－ 改善箇所説明図 －

不具合事象①

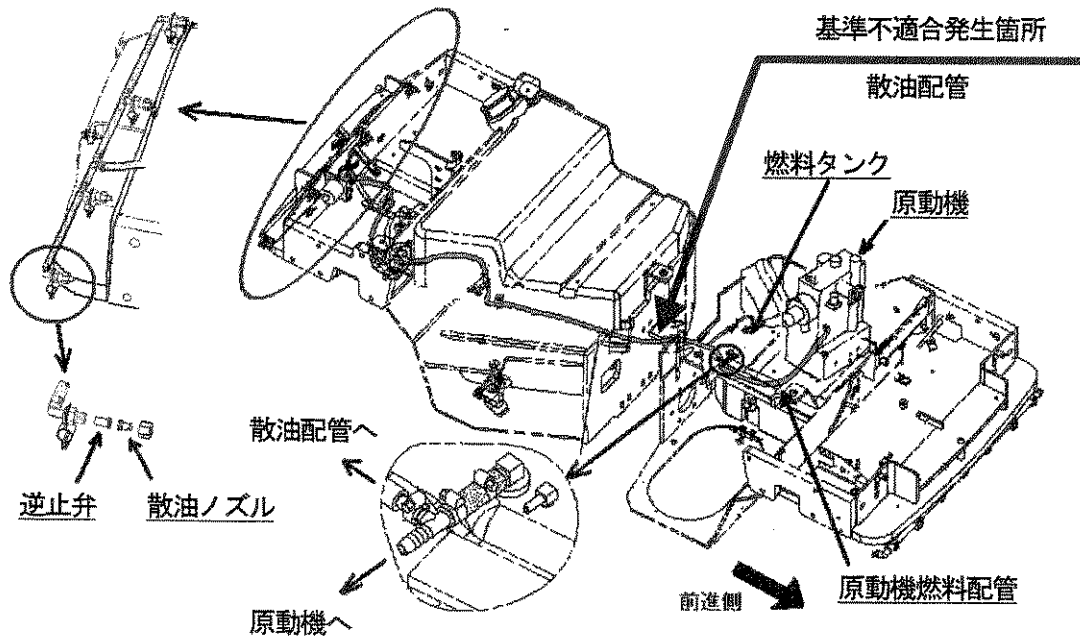
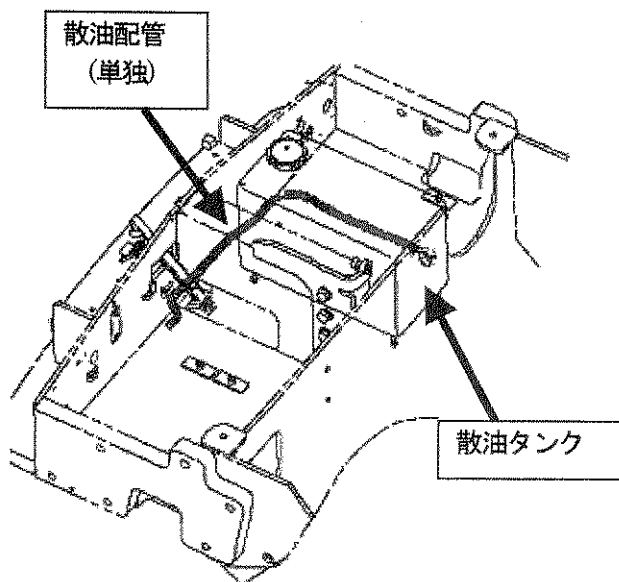
燃料配管の回路が不適切なため、散油配管の逆止弁の経年劣化及びゴミ噛み等によりシール性能が低下し、散油配管中にエアーを吸い込んだ場合、共用配管である原動機の燃料配管にエアーが混入し、最悪の場合、原動機が停止し再始動できなくなるおそれがある。

全車両、散油タンクを追加装着し、原動機燃料配管と散油配管を個別回路にする。

識別：対策済み車両には、散油タンクが追加される。
